Ville de Bayonne

MODIFICATION N°6

Rapport de présentation complémentaire

Modification n°6 approuvée le **22 juillet 2011**

Site de projet

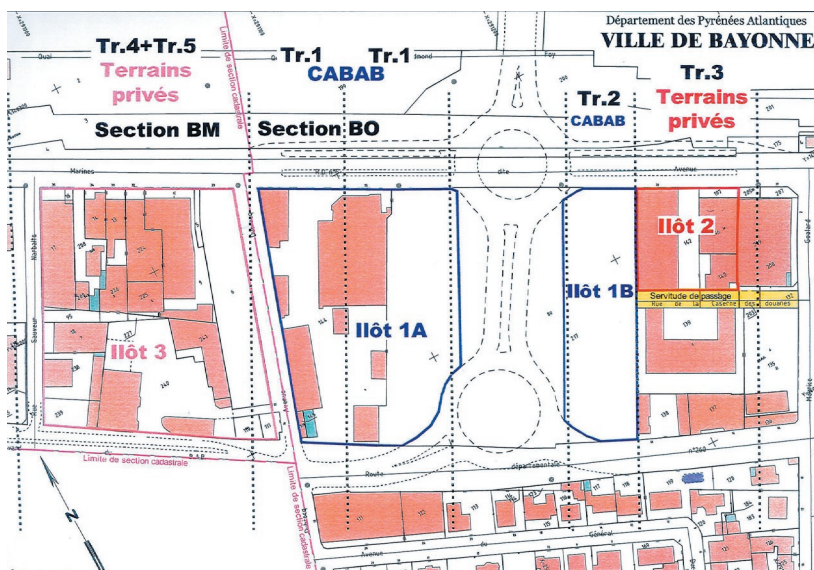
En 2005, une consultation internationale (concepteur-promoteur) a été lancée sur un plus large périmètre, depuis la rue Sauveur Narbaitz jusqu'à l'avenue Maurice Goalard, en vue de la définition d'un projet d'urbanisme de requalification et renouvellement urbain de l'ensemble du site ainsi délimité.

- la réalisation d'environ 50 000 m² SHON, comprenant la majorité en logements, des commerces, bureaux et services, voire un équipement institutionnel
- le réaménagement des espaces publics notamment viaires
- la dépollution préalable du sous-sol sur l'ancien site occupé par GDF
- la prise en compte de l'inondabilité
- la possible réalisation d'un parking public enterré
- l'insertion de l'opération dans le contexte urbain existant.

Création d'une hauteur graphique sur le secteur de Technocité sur le plan de zoange 3B.1 secteurs 4 et 5

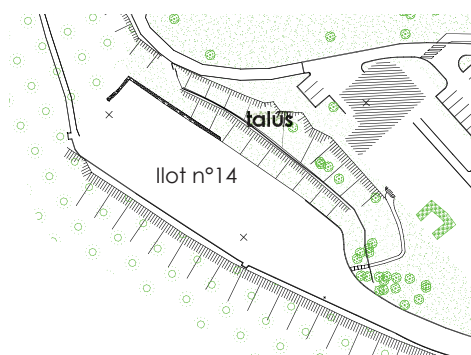
Le secteur de Technocité, situé le long de l'avenue du 8 mai 1945 et classé en secteur UYs, fait l'objet de dispositions particulières, notamment en matière de hauteur en raison de contraintes aéronautiques. En effet, les hauteurs de constructions ne peuvent excéder 57m NGf.

Le lot n°14 du lotissement de Technocité est situé sur une plate forme à une altitude aux alentours de 30,5m NGF, soit 10m en dessous du plateau principal, dont l'altitude varie aux alentours de 40m NGF.

Afin de permettre la réalisation d'un projet sur le lot n°14 et une meilleure adaptation à la morphologie du terrain, il est proposé d'augmenter la hauteur autorisée de 3m en définissant une «hauteur de façade spécifique» de 20m au document graphique tout en restant à une altitude largement inférieure à la limite de 57m NGF.
